Note de réponse à la MRAE - juillet 2019

Éléments concernant les impacts éventuels du raccordement du parc au poste source

Synthèse des mesures de bridage

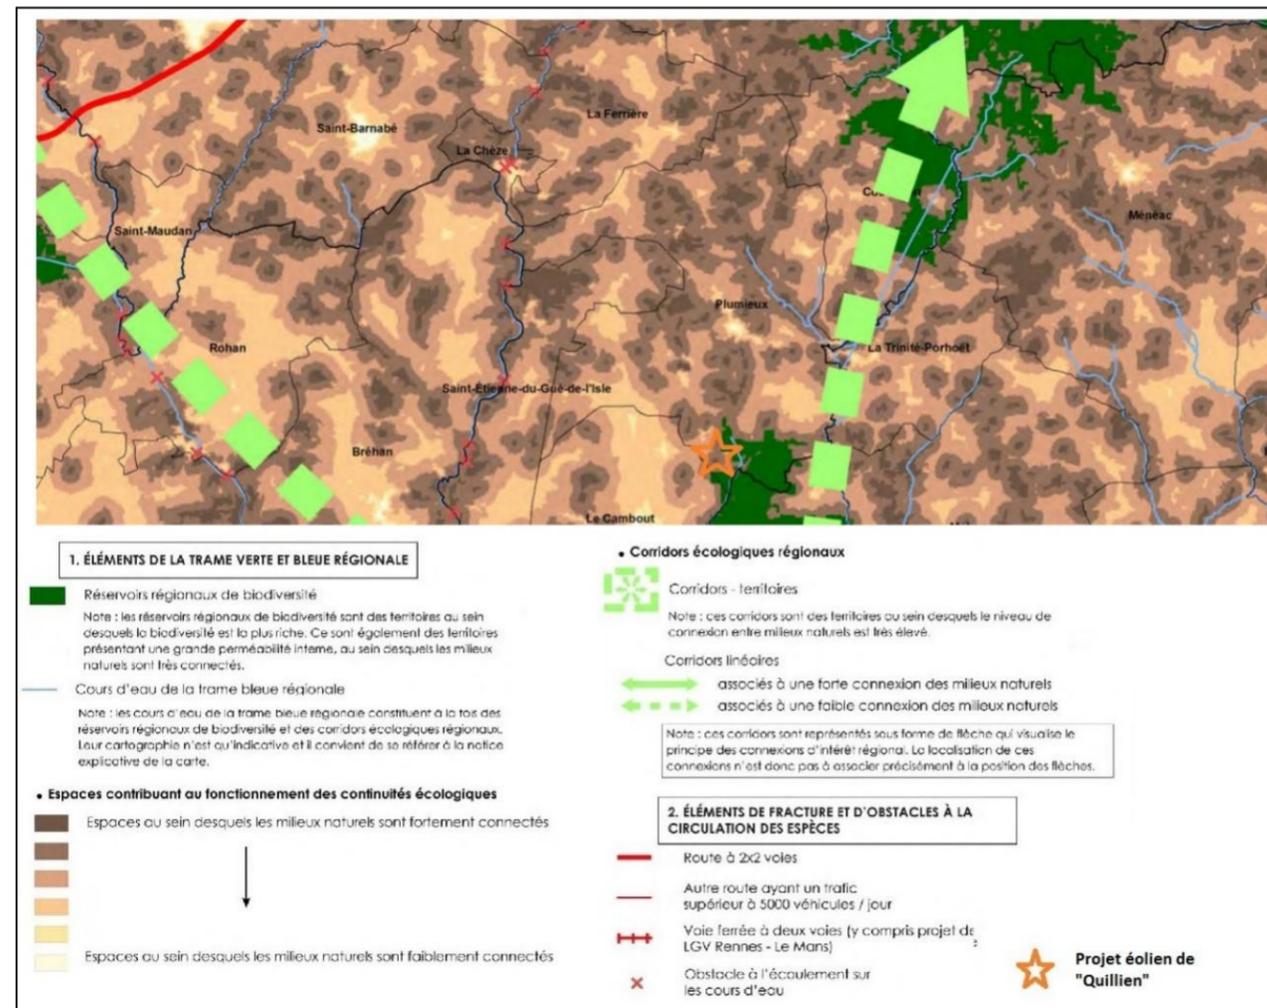
Mise en place d'une mesure de réduction d'impact (mesure de gestion, bridage) de l'éolienne E4 afin de démontrer la prise en compte de la préservation de la faune (chauves-souris) par le projet.

Cependant, afin de répondre à l'avis de l'AE, pour l'éolienne E4, pourtant située à plus 50 m des lisières mais à moins de 200m (EUROBATS), le porteur de projet mettra en œuvre un bridage de précaution, lequel pourra être revu en fonction du résultat des suivis post-implantation.

Seule l'éolienne E4 est concernée.

Lieu d'implantation	E1	E2	E3	E4
Distance aux lisières ou haies écologiquement fonctionnelles	150 m	110 m	110 m	80 m
Habitat	Culture intensive	Prairie intensive	Culture intensive	Culture intensive
Niveau d'impact pour les chiroptères	Négligeable	Négligeable	Négligeable	Faible
Nécessité de mesure	Non	Non	Non	Non
Bridage	Non	Non	Non	oui

Le plan de bridage se basera sur les éléments de bibliographie connus relatifs à la collision des chiroptères, et sur les investigations de terrain, menées dans le cadre de cette étude. Ainsi, l'éolienne sera bridée au cours des trois premières heures de la nuit, du 1^{er} juin au 31 juillet (période de plus grande activité de la Pipistrelle commune, qui comptabilise plus de 80% des contacts sur le site).

Carte - Localisation du projet au sein du SRCE Bretagne (Calidris)

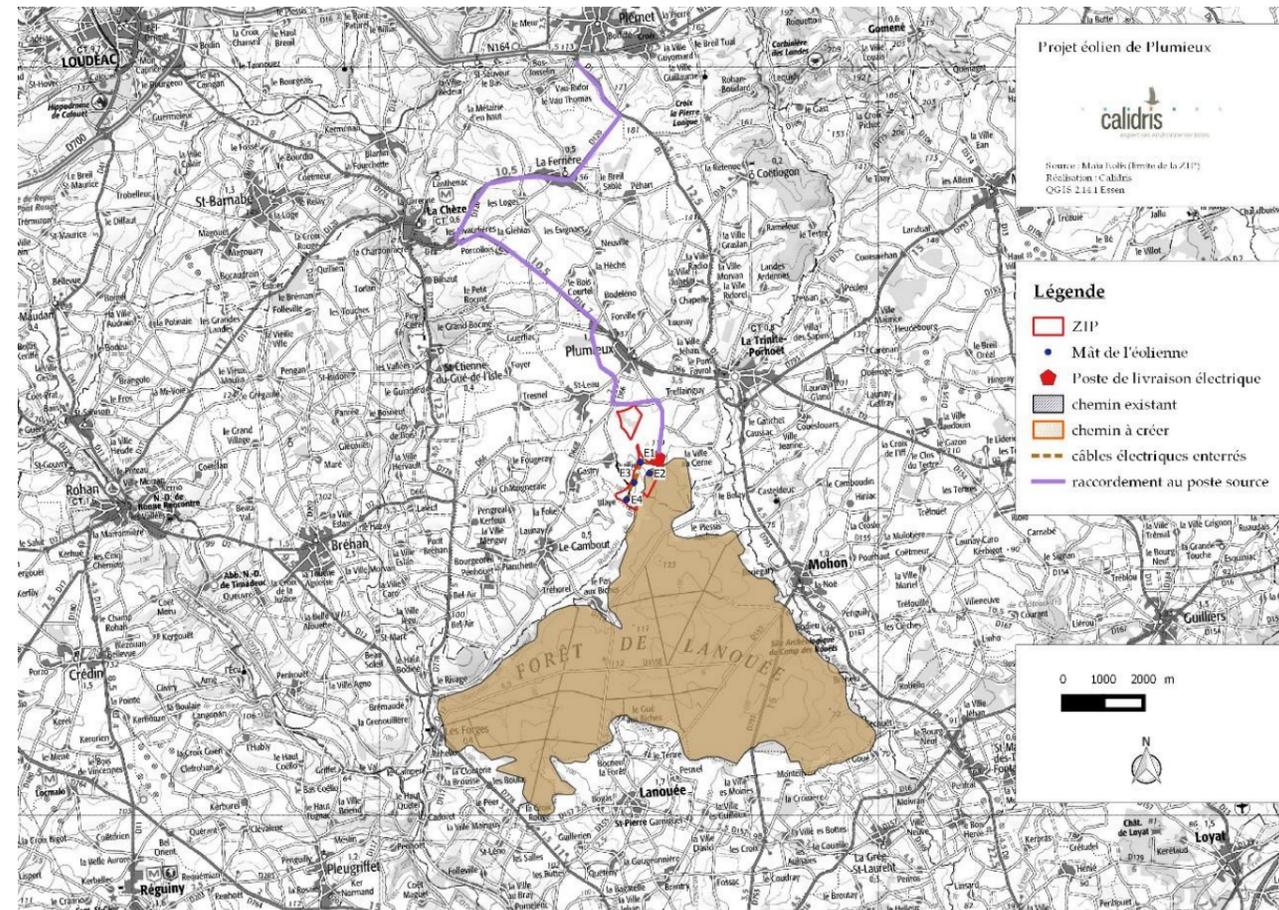
Compléments sur les fonctionnalités de la trame verte et bleue locale pour conforter la démarche de l'évaluation du projet pour la faune sensible

Le SRCE Bretagne a été adopté le 2 novembre 2015. Des cartographies synthétiques existent. Un zoom de la carte de synthèse du SRCE de Bretagne sur la zone d'études permet de localiser le projet au sein des réservoirs et des corridors écologiques définis dans le cadre de ce travail. Ainsi, la ZIP du projet éolien de « Quillien » à Plumieux ne se situe, non pas au sein mais à proximité, d'un réservoir régional de biodiversité : la Forêt de Lanouée.

Il en est de même pour le tracé de raccordement, lequel évite complètement cette même forêt. En outre, il suit intégralement les chemins et routes déjà existantes.
